改善箇所説明図

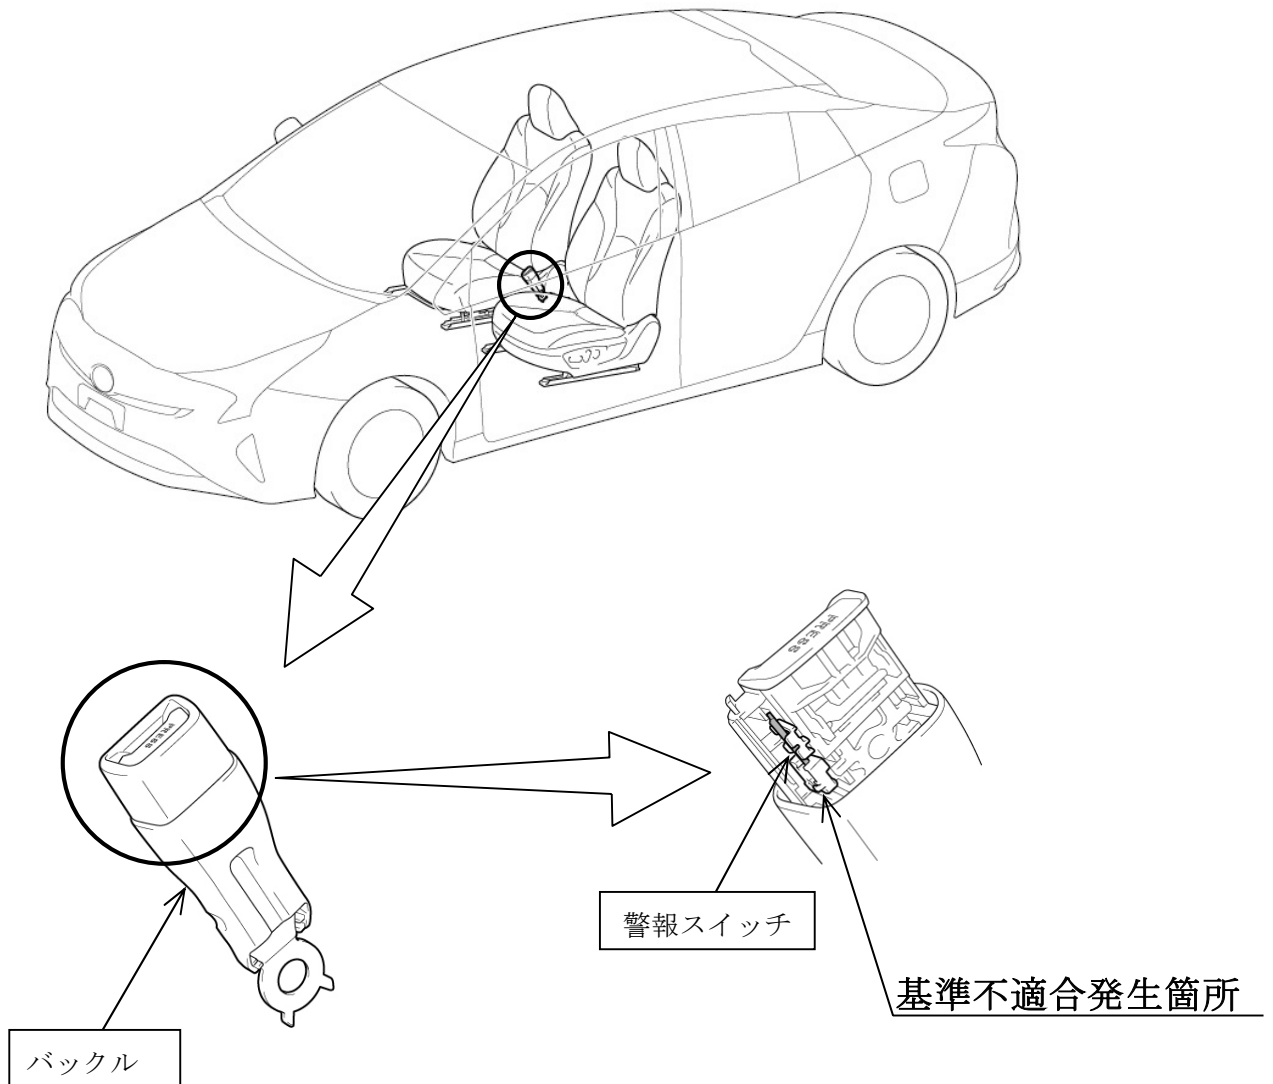
運転者席シートベルトの非装着時警報装置において、バックル内の警報スイッチ接点の組付けが不適切なため、シートベルト脱着の繰返しにより接点が異常摩耗して、接点間に摩耗粉が堆積することがある。そのため、接点間が短絡し、シートベルトを正しく装着した場合でも警報が解除されないおそれがある。

全車両、バックルを点検し、該当する場合はバックル内の警報スイッチまたはバックルを良品と交換する。
